Revisionsamt Wiesbaden **Grundschule Wettinerstraße**

Neubau
Vierzügige Grundschule mit Zwei-Feld-Sporthalle

Bericht zur Plausibilitätsprüfung der Entwurfsplanung LP3

Stand: 31.05.2022

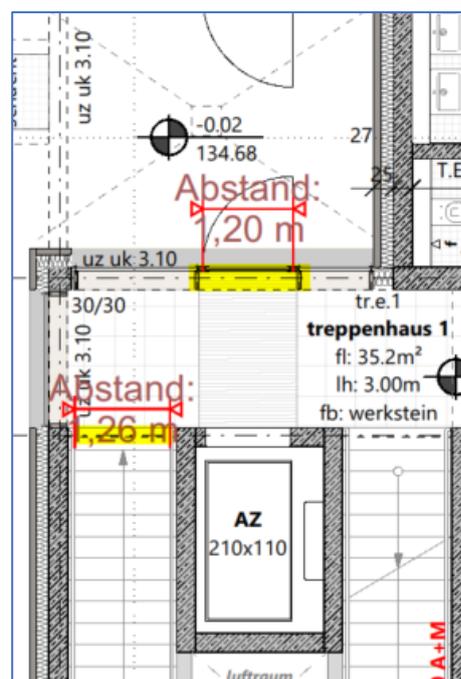
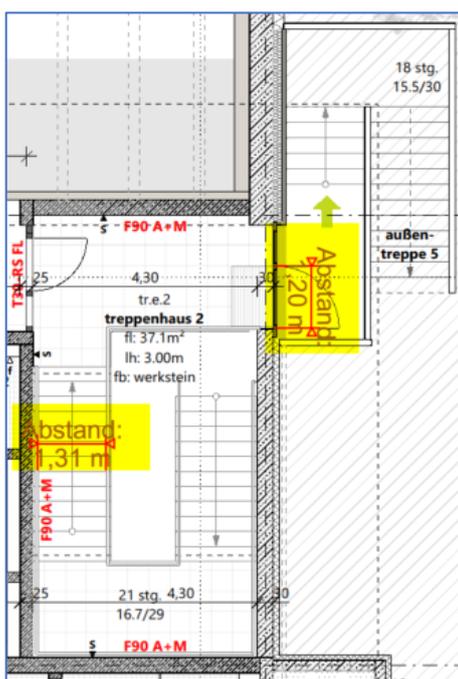
- D.117 Ebenso müssen „Ausgänge aus notwendigen Treppenträumen [...] mindestens so breit sein wie die notwendige Treppe“. Wir bitten die hier grob gemessenen Maße zu überprüfen, die Ausgänge scheinen schmaler zu sein.

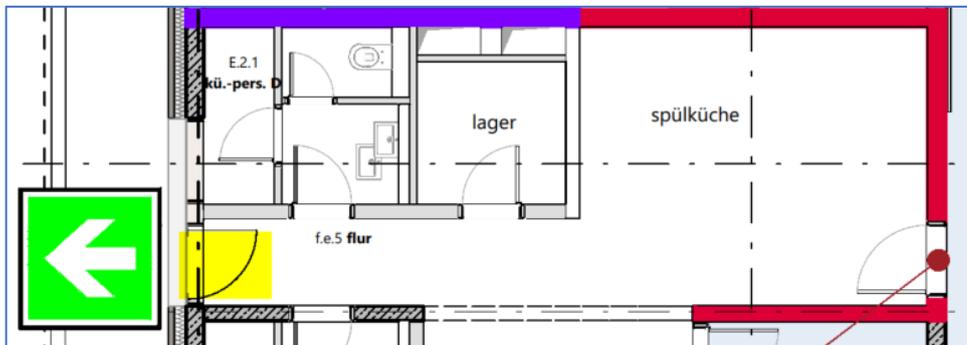
D.118 Nach MSchulbauR (5) müssen „Türen im Zuge von Rettungswegen, ausgenommen Türen von Unterrichtsräumen, [...] in Fluchrichtung des ersten Rettungsweges aufschlagen.“ Wir bitten um Überprüfung der dargestellten Situation:

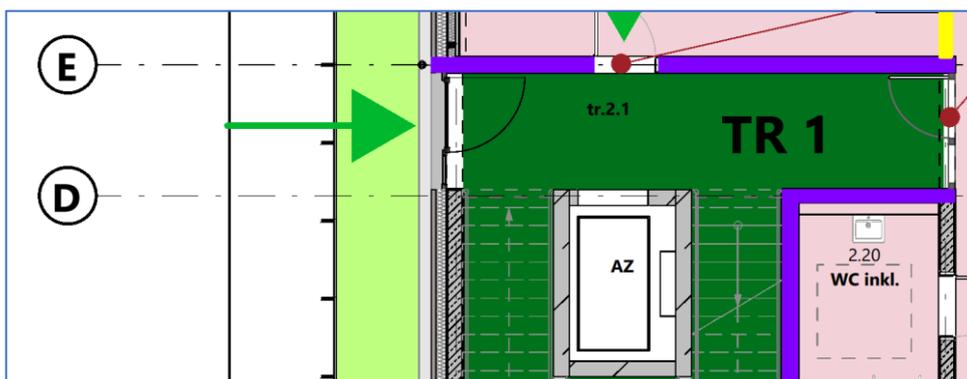
D.119 Ebenso empfehlen wir zu überprüfen, inwiefern der Türaufschlag in den Treppenraum im Bereich des Treppenlaufs dessen Nutzung als Rettungsweg einschränkt.

Brandlasten

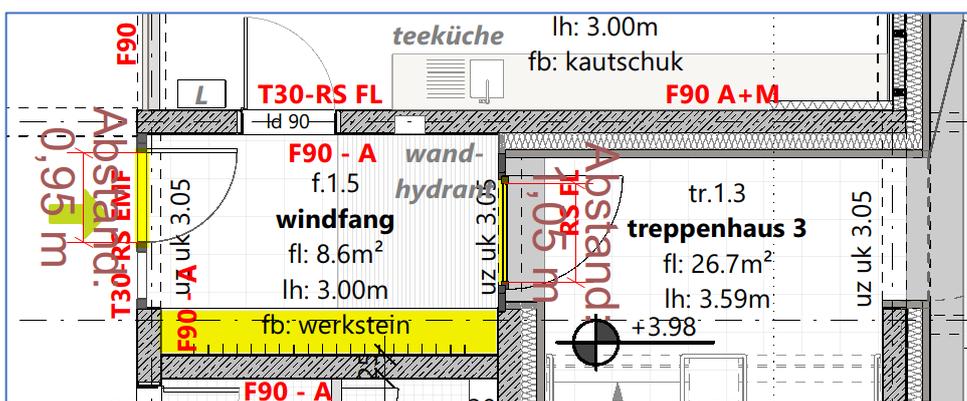
D.120 Im hier gezeigten Windfang scheint im markierten Bereich eine Garderobe dargestellt zu sein. Sofern dies der Fall ist bitten wir zu überprüfen, ob dies brand-schutztechnisch (Brandlast) an dieser Stelle zulässig ist.

Wasser

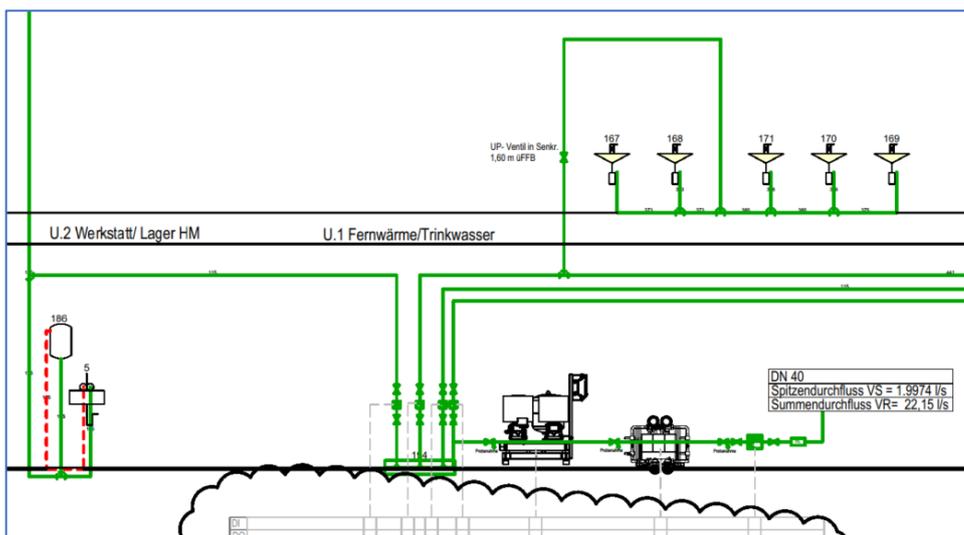
- D.143 Im Schema ist es erforderlich die wesentlichen Teilstrecken hinsichtlich der Dimensionierung sowie der berechneten Durchflussmengen anzugeben. Im Grunde als Weiterführung zur Angabe der Hauseinführung bis hin zu z.B. den Abgängen der einzelnen Stränge.

Abwasser

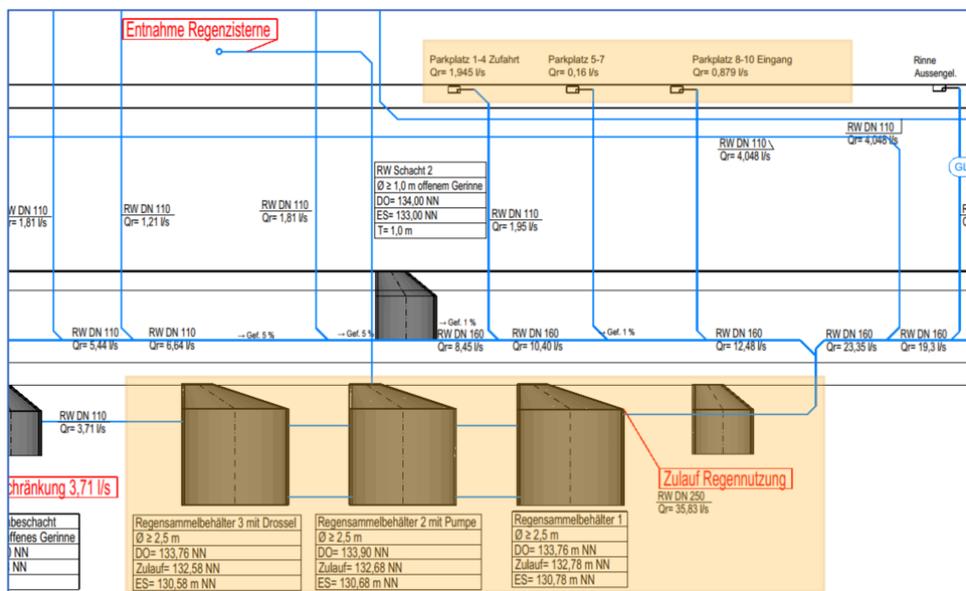
- D.146 Im „Strangschema Regenwasser“ wird der Parkplatz mit in die Regenwasserbehälter eingebunden. Auf entsprechend frequentierten Parkflächen kann eine Vorreinigung des angefallenen Niederschlagwassers erforderlich sein, ehe dieses als Bewässerung von Grünanlagen genutzt wird.

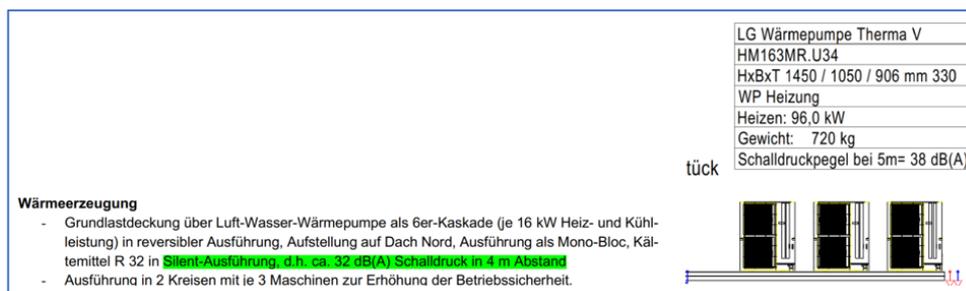
D.152 Die Angabe zum Schalldruckpegel ist in der Planung (Anlagenschemata) und dem Erläuterungsbericht abzugleichen. Hier finden sich unterschiedliche Angaben.

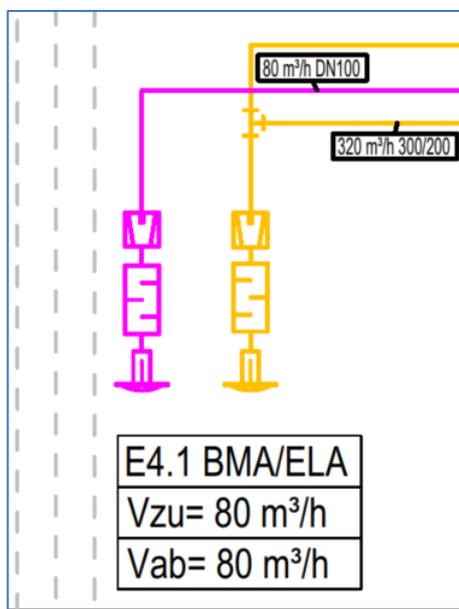
D.155 Im Schema „Strangschema RLT 01 Schule UG, EG+ NR Lüftung“ ist die BMA/ELA Anlage mit an die RLT Anlage 01 angeschlossen. Hierzu ist es erforderlich, hinsichtlich der Batterieanlage der BMA/ELA, die Zustimmung des RLT und ELT Sachverständigen einzuholen. Batterie / Akkuanlagen sind in der Regel über eine gesonderte Abluftanlage zu führen.

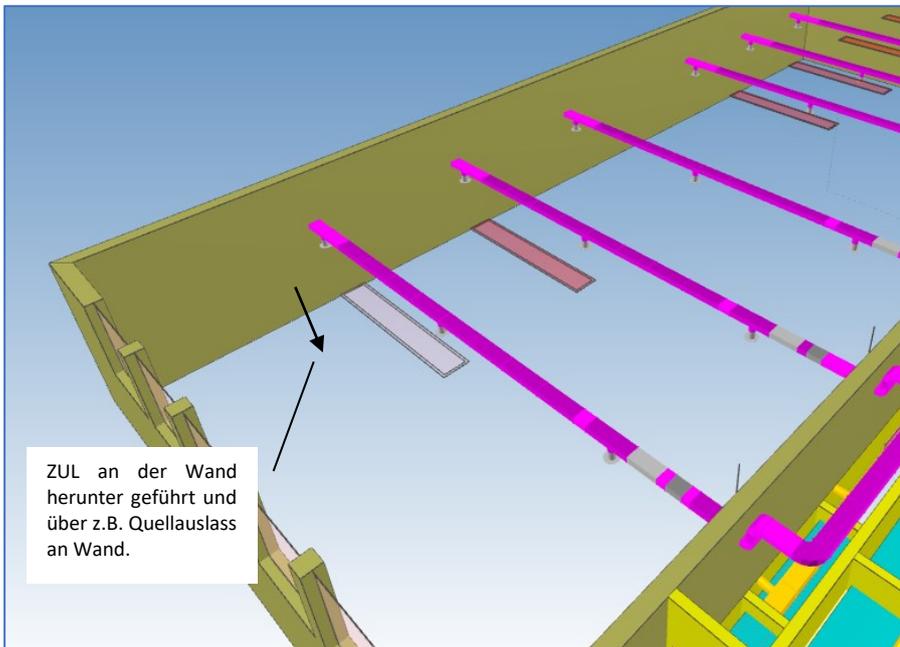
D.160 Nach erster Betrachtung erscheint eine Luftführung der Zuluft an der Decke absteigend an der Sporthallenwand möglich. Die Lage der Sporthalle im Erdreich, wodurch sich eine weitestgehend fensterfreie Fläche ergibt, begünstigt dies. Nachstehend ein Ansatz aus dem IFC Modell.

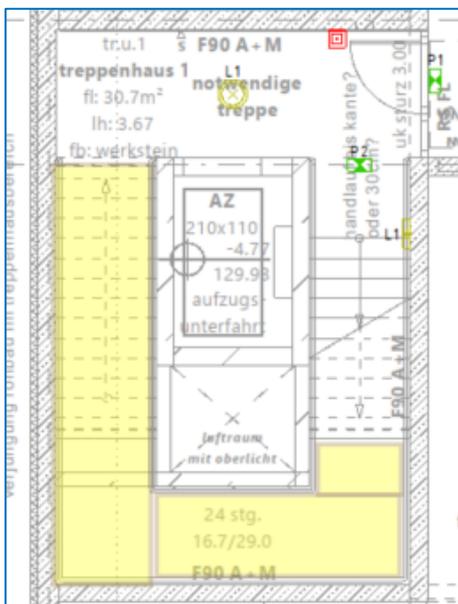
- D.185 Im Planstand Grundriss Untergeschoss besteht ggf. die Möglichkeit die Räumlichkeiten unterhalb des Treppenlaufs zu nutzen und damit gleichzeitig Unräume zu vermeiden. Wir empfehlen dies zu überprüfen.

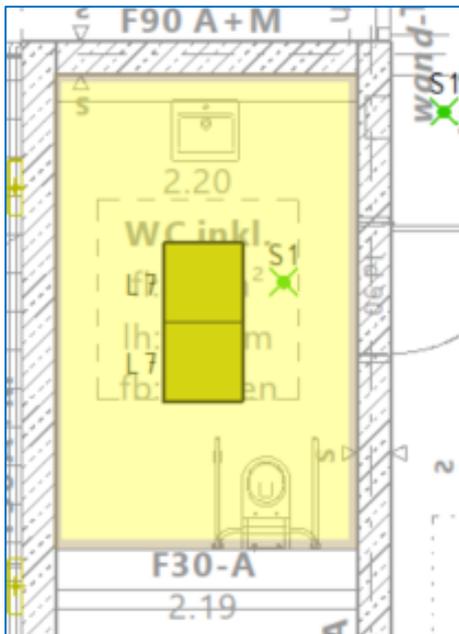
- D.187 Im Planstand Grundriss Erdgeschoss fehlen die in der Kostenberechnung abgebildeten Beleuchtungskörper für den Außenbereich. Wir empfehlen diese zu ergänzen und im Planstand nachzuführen.

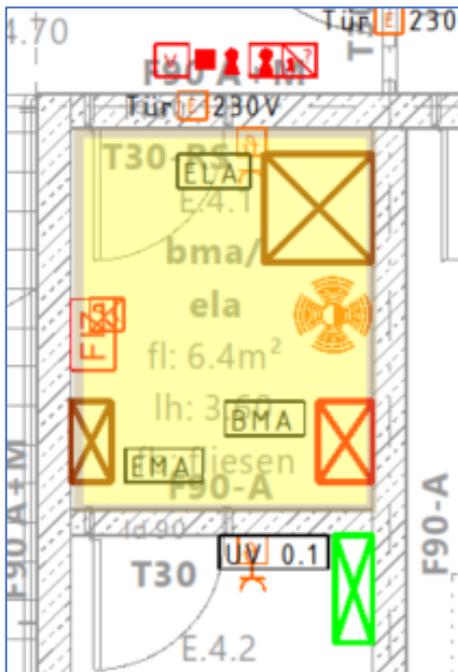
D.192 Im Planstand Grundriss Erdgeschoss Elektroinstallation sind die brandschutztechnischen Abtrennungen / Einhausungen (Gehäuse) der verschiedenen Gewerke-Zentralen (ELA, BMA, EMA) untereinander für uns nicht ersichtlich. Wir empfehlen dies zu überprüfen und ggf. anzupassen.

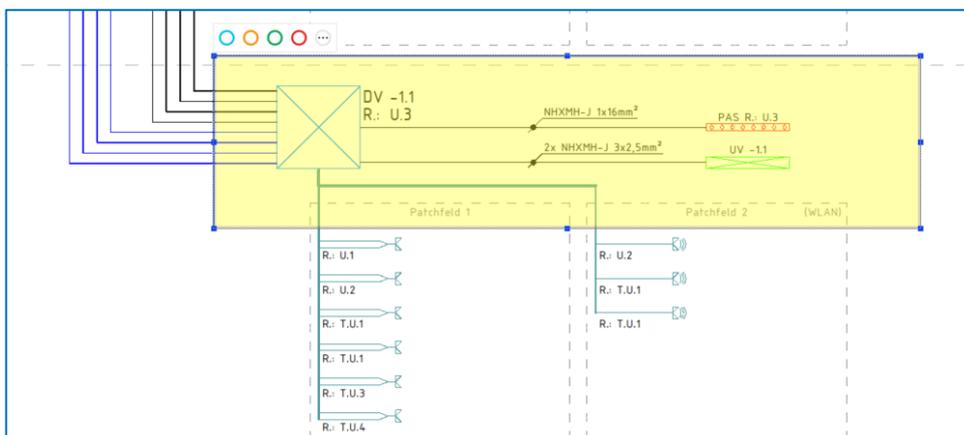
D.198 Im Schemata EDV Strukturplan ist aus den Unterlagen für uns nicht ersichtlich, wie die Schnittstelle zu den aktiven Komponenten und der Erschließung (Cu + LWL) geregelt ist. Wir empfehlen, dies zu klären und in den Plänen zu ergänzen.

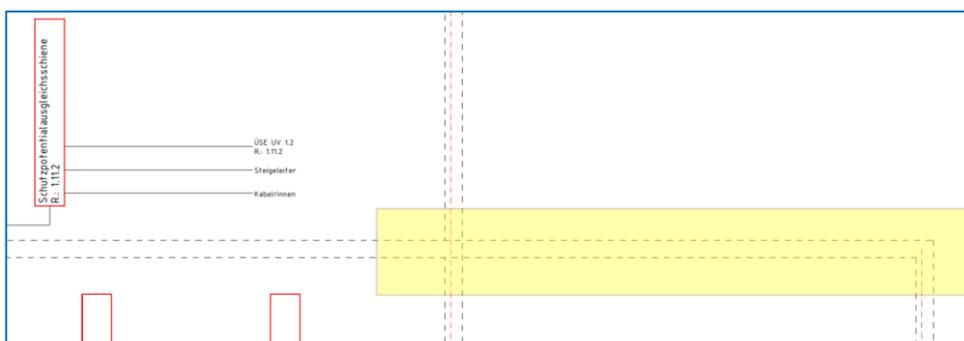
D.200 Im Schemata Potentialausgleich ist der Verbindungsanschluss zwischen Sporthalle und Ableitung Schulgebäude nicht ersichtlich.

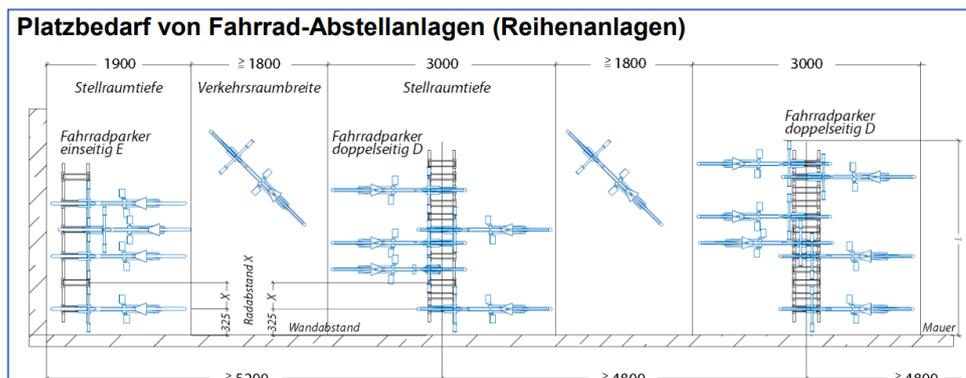
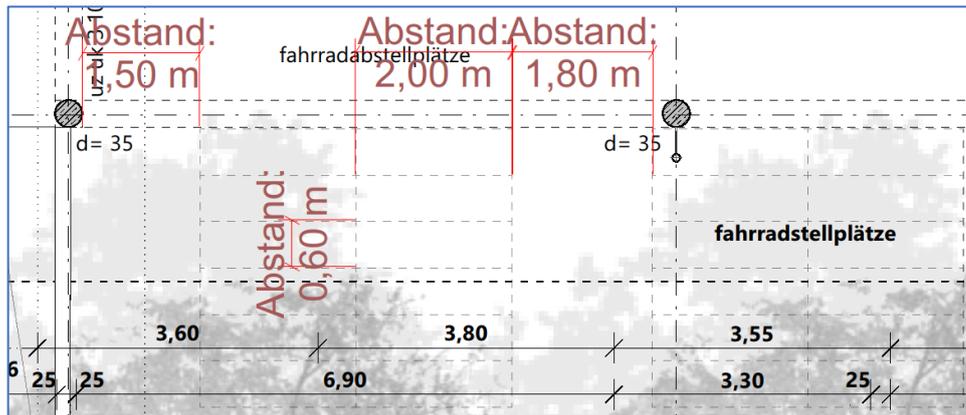
D.224 Wir weisen darauf hin, dass im Bericht von 26 Fahrradstellplätzen die Rede ist. Gemäß Nachweis und Planung sind dies jedoch 28 Stellplätze, wir bitten um Korrektur.

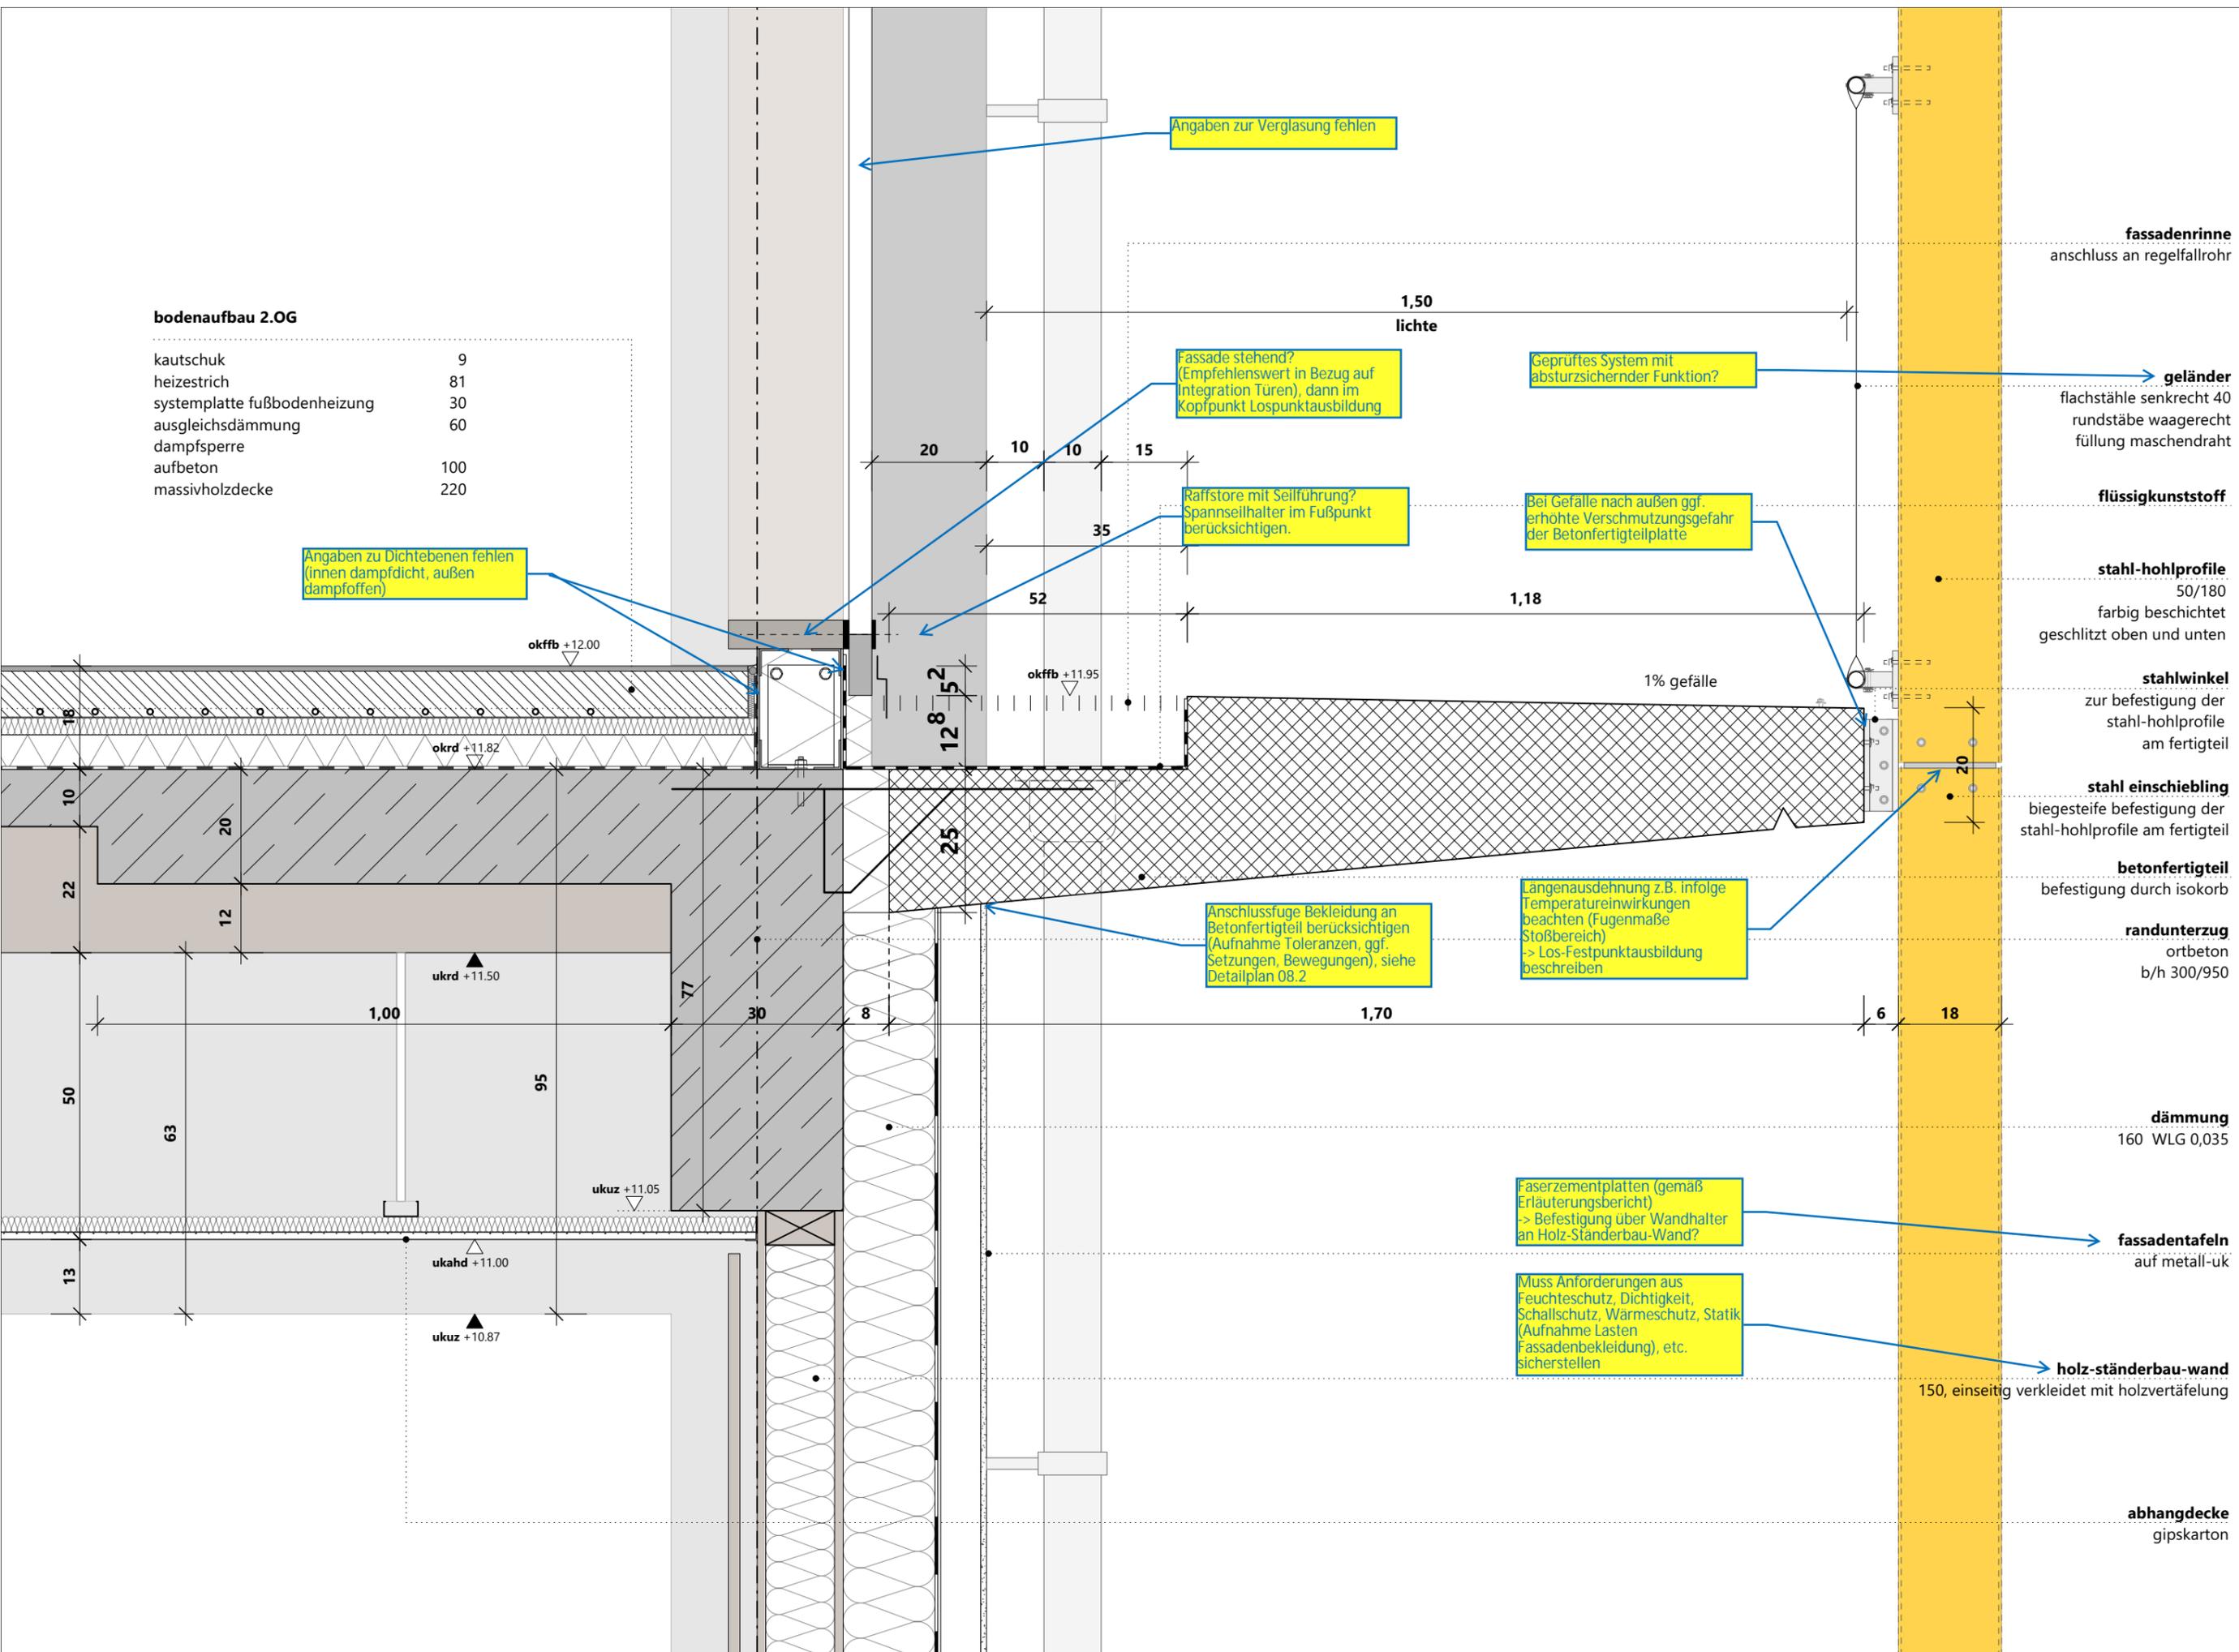
Bei Gefälle nach außen ggf.
erhöhte Verschmutzungsgefahr
der Betonfertigteileplatte
